<b>ACLARACIÓN No. 3</b>	
Nombre del Proyecto:	“Programa de Apoyo a la Integración de Honduras en el Mercado Eléctrico Regional”
Contrato de Préstamo:	BID 3103/BL-HO
Proceso No.:	AHMER-16-LPN-O-
Nombre:	“Mejoramiento del Centro Nacional de Despacho (CND)”

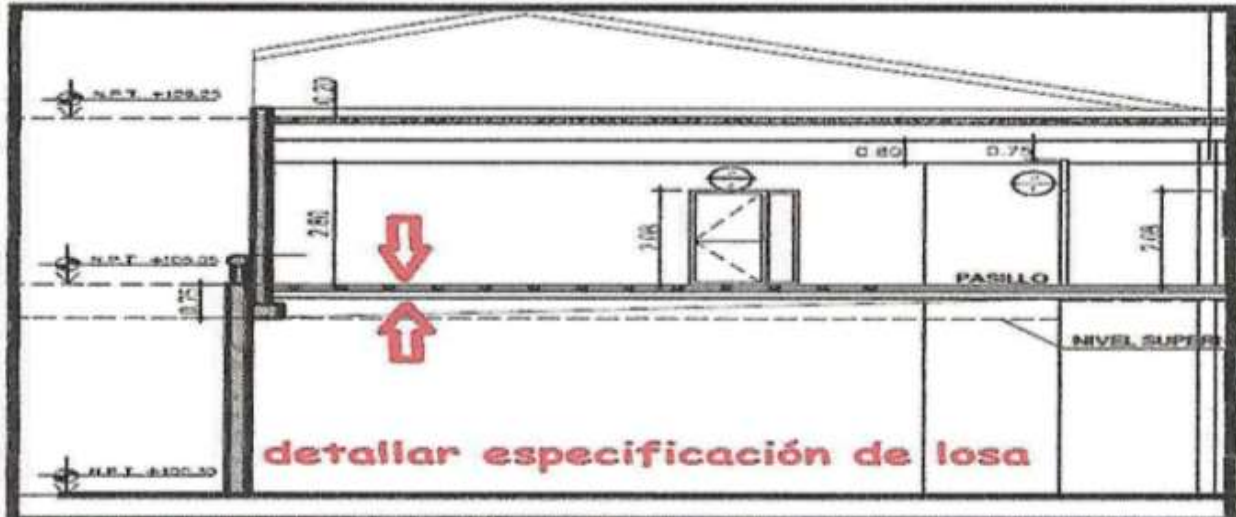
*“Solicitamos especificación para la losa descrita a continuación”:*

Apegarse estrictamente a lo establecido en el detalle de “canaleta encajuelada 2"x6" cal 14 con apoyos @ 1.20m.” localizado en la hoja C/05 “Losa de Entrepiso” de la Sección VIII. “Planos” del Documento de Licitación.
